Planungs- und Gestaltungsbeirat der Hansestadt Rostock

10. Sitzung - 28.11.2014

Protokoll

TOP 1 Bauvorhaben „Glatter Aal“, Stadtmitte

Zonierung Erdgeschoss

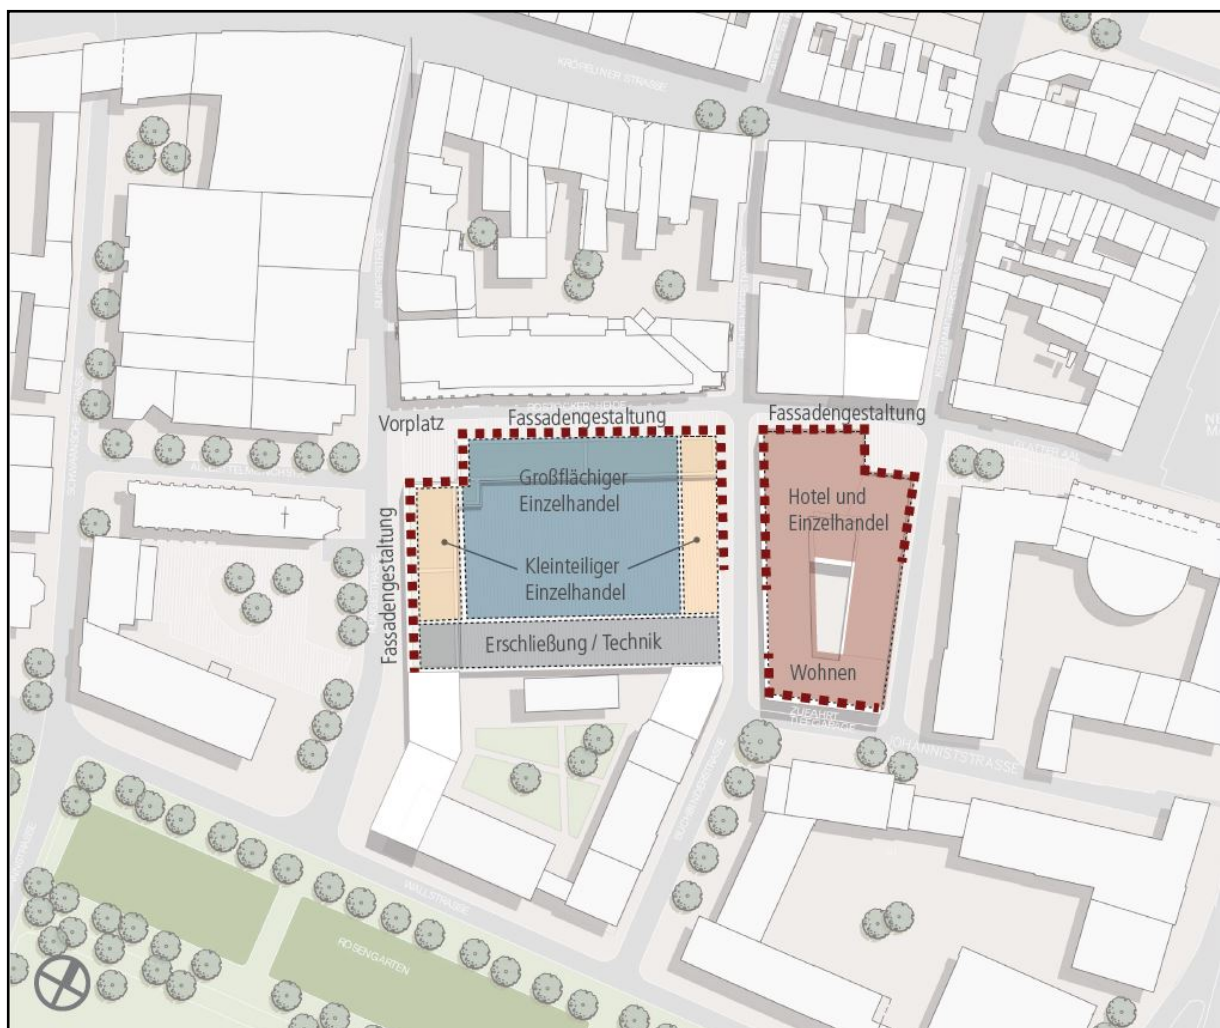
Der Planungs- und Gestaltungsbeirat kritisiert die Wahl dieses bedeutende Bauvorhaben einer Regelung nach § 34 BauGB zu unterziehen. Es sei schwierig die städtebaulichen Qualitäten und Bedürfnisse der Stadt an dieser Stelle in geeigneter Weise zu sichern. Dies zeige sich u.a. auch an der Problematik des südlichen Anschlussbereiches des ehemaligen Telegraphenamtes und den dort angestrebten Entwicklungen auf dem unmittelbaren Nachbargrundstück. Beide Projekte müssten dringend miteinander abgestimmt werden. Eine viergeschossige Fassade im Süden des westlichen Gebietes sei undenkbar.

Die Mitglieder des Beirates raten von den sehr großen, geplanten Grundstrukturen ab. Sie warnen vor „toten Fassaden“ und raten zu einer kleinteiligeren Entwicklung der Gebiete mit einer gegliederten Bebauung (Versprünge, ablesbare Einzelhäuser,...). Zusätzlich sei die Fassadengestaltung an allen Seiten der entstehenden Baukörper umlaufend gleich- und hochwertig herzustellen. Die Ausbildung von Rückseiten nach Süden ist zu vermeiden. Gerade diese Gebäudeseite eigne sich für eine Wohnnutzung und sollte aus solche noch einmal überprüft werden.

Ein konzeptionelles Leitbild sollte insbesondere für den östlichen Bereich des Areals anhand der aus dem Mittelalter resultierenden, historischen Grundstücksstruktur abgeleitet und entwickelt werden. Die Mitglieder des Planungs- und Gestaltungsbeirates empfehlen ein Quartier aus einzelnen Häusern, aufbauend auf dem alten Stadtgrundriss, herzustellen und dieser einer gemischten Nutzung zu unterziehen. Als Beispiel wird dazu die Stadt Stralsund angeführt, die in ihrer Innenstadt eine ähnlich große Fläche auf diese Weise entwickelt habe. Dabei sind Fassade und innere Nutzung nicht kongruent zueinander. Weiterhin sei es nach Auffassung des Beirates aus städtebaulicher Sicht nicht nötig die vorgesehenen Plätze durch eine Freistellung der Ecken auszubilden. Daher empfiehlt der Beirat der Hansestadt Rostock den Rahmenplan aus dem Jahr 2008 fortzuschreiben.

Kritisch wird auch die Anordnung und Anzahl der Parkplätze gesehen. Vor allem das Hineinziehen des Verkehrs in die Innenstadt hinein stelle einen Widerspruch zu dem Qualitätsziel die Innenstadt verkehrsfrei (MIV) zu halten, dar und sollte vermieden bzw. verringert werden. Die Stellplätze sollten im Rahmen des Bauvorhabens auf das erforderliche Mindestmaß begrenzt werden. Dazu wird auch empfohlen die Parkplätze nicht oberirdisch sondern unterirdisch anzuordnen.

3. Das Konzept für das westliche Gebiet (Rostocker Heide / RungestraÙe / Buchbinderstraße) sollte dringend mit dem bereits mehrfach diskutierten Projekt „ehem. Telegrafenamnt“ im direkten südlichen Anschluss abgestimmt werden.

4. Die geplante Unterbringung von mehr als 500 Pkw-Stellplätzen im Projektgebiet wird sehr kritisch beurteilt. Es sollte geprüft werden, ob eine Reduzierung auf die durch die Nutzung erforderlichen Stellplätze möglich ist. Die Unterbringung in Tiefgaragen ist zu bevorzugen. Der Bau einer Tiefgarage unter dem östlichen Gebiet A wird aufgrund der zu erwartenden archäologischen Funde kritisch beurteilt.

5. Historisch waren die beiden Quartiere A und B sehr unterschiedlich strukturiert. Das östliche Gebiet zwischen Kistenmacherstraße und Buchbinderstraße war kleinteilig parzelliert, während das westliche Gebiet zwischen Buchbinderstraße und Rungestraße großmaßstäblich geprägt war. Auf diese unterschiedlichen historischen Charakteristika sollte das Neubaukonzept Bezug nehmen. Empfohlen wird für das östliche Gebiet idealerweise eine Entwicklung mit Einzelhäusern auf historischen Parzellen, deren Grundmauern bzw. Keller noch unterirdisch vorhanden sind, mit gemischten Nutzungen. Vorbild für solch ein „Modellvorhaben Stadtreparatur“ könnte z.B. das Projekt Gründungsquartier in Lübeck sein. Wenn es bei einem Investor bleibt, ist auf jeden Fall eine kleinteilige, Parzellen bezogene Konzeption zu entwickeln.

6. Die Baufluchten an den Straßen sollten sich am historischen Stadtgrundriss orientieren und die charakteristischen Brechungen, Versprünge sowie die oft trichterförmigen Aufweitungen der Straßenräume wiederherstellen. Eine lineare Gesamtlucht ist nicht akzeptabel. Eine Aufweitung der Straßenräume aufgrund technischer Belange (Wenderadien und Schleppkurven von LKW) sollte vermieden werden.

7. Die beiden platzartigen Aufweitungen Ecke Glatter Aal / Kistenmacherstraße und Rostocker Heide / Rungestraße sollten entfallen, auch wenn diese im städtebaulichen Rahmenplan vorgeschlagen sind. Sie sind historisch unbegründet und schwächen das für Rostocks Innenstadt typische abwechslungsreiche Gefüge von engen Trassenräumen im Kontrast zu weiten Plätzen. Diese platzartigen Aufweitungen sind westlich und östlich bereits vorhanden.

8. Eine 100%ige Überbauung des westlichen Areals mit einer bis zu 4-geschossigen Parkgaragen-Fassade an der südlichen Grundstücksgrenze ist mit der Entwicklung des Areals „ehem. Telegrafenamts“ nicht vereinbar. Die Höhe muss reduziert werden.

9. Die östliche Randbebauung des westlichen Gebietes an der Buchbinderstraße sollte oberhalb der Erdgeschosszone nicht von der Parkgarage gebildet werden. Hier ist eine hochwertige Nutzung mit entsprechend Stadtbild verträglichen Fassaden zu entwickeln. Es dürfen keine „Rückseiten“ entstehen.

10. Die Kastanie Ecke Glatter Aal / Kistenmacherstraße muss unbedingt erhalten werden.
11. Insgesamt sollten die Erdgeschossbereiche stärker durch kleinteilige Strukturen, Adressen, Eingänge etc. mit dem öffentlichen Straßenraum verknüpft werden. „Tote Fassaden“ ohne Öffnungen, Eingänge etc. sind zu vermeiden.

12. Auch im westlichen Gebiet zwischen Buchbinderstraße, Rostocker Heide und Rungestraße sollte Wohnnutzung in den Obergeschossen integriert werden.

Lageplan

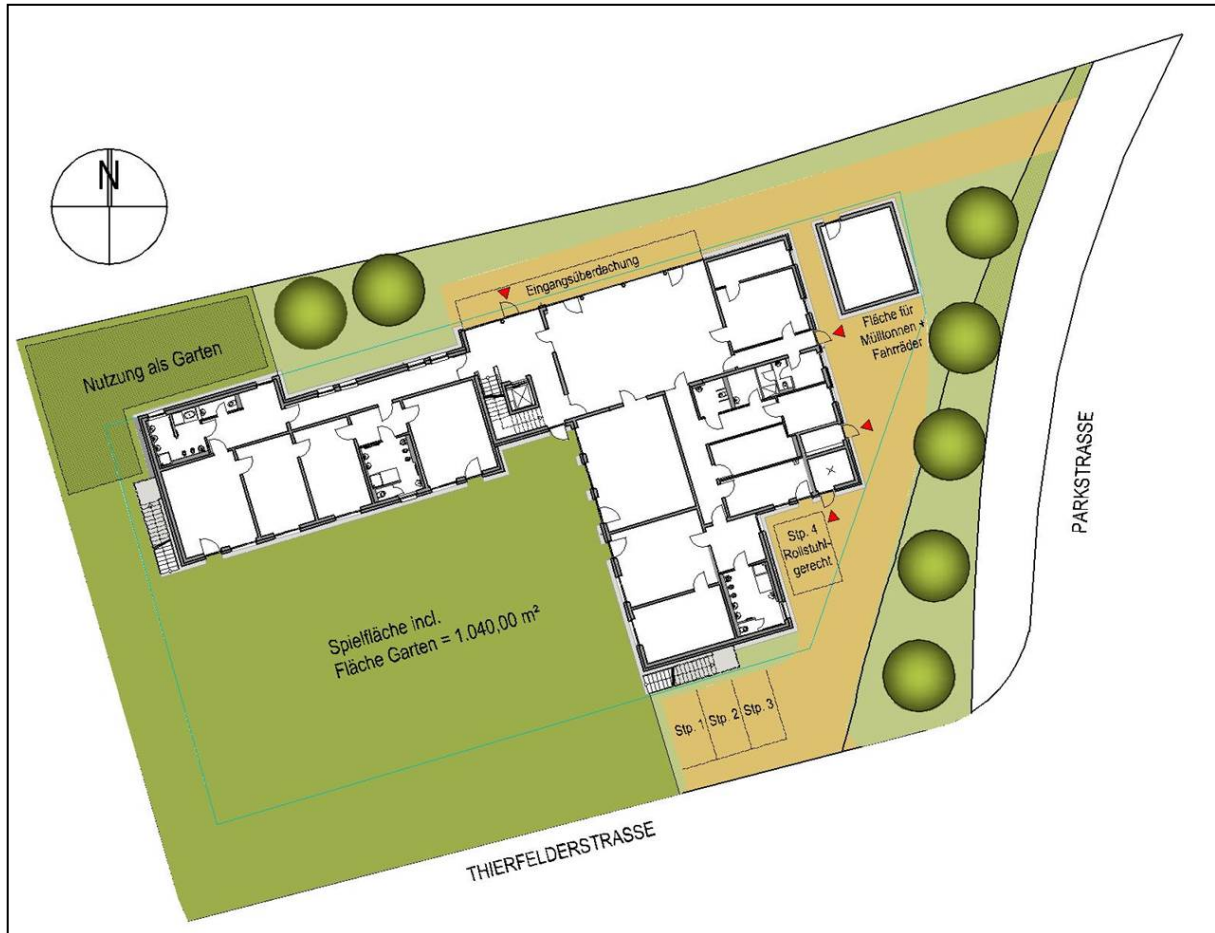
Der Planungs- und Gestaltungsbeirat verweist auf die starke Prägung des Gebietes durch den Grün- und Baumbestand sowie auf die dadurch entstehende Atmosphäre. Es wird daher deutlich empfohlen die Kindertagesstätte als „Haus im Grünen“ zu entwickeln. Das Thema des Grüns sollte im Entwurf noch mehr herausgearbeitet und einem „grünen Leitbild“ entsprechend integriert werden.

Grundsätzlich wird die Wahl eines Winkels als Gebäudeform begrüßt. Allerdings sollte Fassade mit den vielen Versprüngen vereinfacht und beruhigt werden. Sie wirke sehr stark zerklüftet. Diese Unruhe setze sich auch im Inneren der Kindertagesstätte und dem Raumprogramm fort. Die innere Erschließung sei für die Orientierung im Gebäude, insbesondere für Kinder, ein sehr wichtiges Thema. Daher sei das Raumprogramm in seinen Abfolgen und Verbindungen von Flur, Multifunktionsraum und Halle zu optimieren. Hierzu müssen das Innen und Außen des Gebäudes überarbeitet und in Einklang gebracht werden.

Dazu gehöre auch, so der Planungs- und Gestaltungsbeirat weiter, die Materialität der Fassade zu überdenken. Eine Thermohaut wird als deutlich ungeeignet für das Vorhaben angesehen. Es wird zu einer hochwertigen Gestaltung, beispielsweise zu Ziegeln oder einer Holzfassade geraten, die eine Erlebbarkeit der Materialien für die Kinder ermöglichen sollen. Das Anstreben eines Qualitätssiegels nach DGNB-Standard wird nahegelegt.

Die geplante Kindertagesstätte liegt an einer repräsentativen Stelle im Stadtgebiet des Hansaviertels. Das Hauptgebäude in der städtebaulichen Hauptsichtachse durch ein vorgelagertes Kinderwagenhaus zu verstellen, ist zu vermeiden. Die Lage des Haupteinganges seitlich an der Bahntrasse sei nach Meinung des Gestaltungsbeirates an der falschen Stelle angeordnet. Einerseits sei der Eingang zum Haus nicht erkennbar. Andererseits stelle die Lage des Einganges eine Gefahr für herumtobende Kinder dar. Eine Verlagerung des Eingangsbereiches wird dringend empfohlen. Einen Hinweis für die richtige Lage des Hauzuganges könnte der derzeit vorhandene Trampelpfad auf dem Grundstück liefern.

Aus freiraumplanerischer Sicht wird insbesondere der Höhenunterschied von einem Meter zwischen Straße und Grundstück thematisiert. Sowohl für eine Zuwe-

ung wie auch eine barrierefreie Erschließung ist die Errichtung einer Rampe zwingend notwendig.

Das vorhandene Großgrün (Büsche) sollte in Teilen des Grundstückrandbereiches erhalten bleiben. Dazu ist es u.a. erforderlich die an den Bahnschienen gelegenen Bäume auf ihre Standfestigkeit hin zu untersuchen. Die Anordnung der Spielgeräte unter den geplanten Bäumen im Außenbereich sollte nochmals überdacht werden.

2.1 Das Leitbild für den Entwurf sollte deutlich als „Haus im Grün“ formuliert werden und sich in den Kontext mit angrenzendem Waldgebiet einfügen. Der Neubau sollte auf dem vorhandenen Höhengniveau errichtet werden. Vorhandene Bäume sowie die nordwestliche Strauchgruppe sollten weitgehend erhalten und im Sinne des Leitbildes ergänzt werden.

2.2 Der vorgeschlagene Winkeltyp ist denkbar, sollte allerdings in seiner heterogenen Form beruhigt werden. Der Grundriss sollte klarer strukturiert, die Orientierung zum ruhigen Freibereich verbessert werden. Der vorgestellte kleine Pavillon für Kinderwagen ist als „Kopf“ an der Parkstraße, nicht akzeptabel.

2.3 Der Eingang von der Bahn-Seite ist hinsichtlich Auffindbarkeit, Behindertengerechtigkeit und nötigem (Sicherheits-) Abstand zu den Bahngleisen ungünstig. Er sollte auf die Ostseite verlegt werden.

2.4 Der Raumzusammenhang Eingang – Halle - Multifunktionsraum einschließlich Haupttreppe sollte im Grundriss besser herausgearbeitet werden und einen Bezug zum Garten haben.

2.5 Die vorgeschlagenen Außentrepfen als zweiten Rettungsweg müssen in den Baukörper integriert werden.

2.6 Das vorgeschlagene Fassadenmaterial WDVS ist für den Standort und die Bauaufgabe ungeeignet. Im Sinne von Nachhaltigkeit und haptischer Qualität für Kinder sollte eine Klinker- oder Holzfassade zur Ausführung kommen.

2.8 Der vorgesehene Baum im Hof steht im Konflikt zu der geplanten Sandfläche. Eine Lösung sollte unter Hinzuziehung freiraumplanerischer Kompetenz gefunden werden.
